Commune de Valmeinier

Société SEMVAL

Enquête publique environnementale
relative à la demande d'autorisation d'aménagement
d'une retenue d'altitude sur le secteur du Crey du Quart
en vue de la production de neige artificielle

Rapport du commissaire enquêteur

Photo ABEST

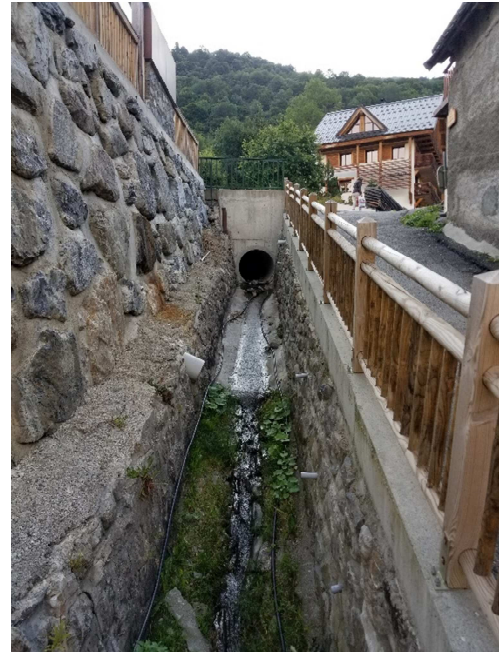
Sur la deuxième partie de la réponse, le bureau d'études a bien estimé la population impactée qui n'est pas négligeable, même si cette population, pour la partie touristique, n'est pas permanente. Cependant l'estimation des impacts doit toujours être faite sur le scénario la plus pénalisant et le hameau des Chozeaux possède de nombreuses résidences principales.

Ce scénario 2 rencontre un « obstacle » aggravant avec le passage du talweg sous la RD 902. Les photos du dossier montre ce canal en hiver avec la neige qui rend la perception difficile. Les photos prises en été, au cours d'une visite de terrain, permettent de mieux imaginer les conséquences éventuelles de l'arrivée d'une vague déferlante.
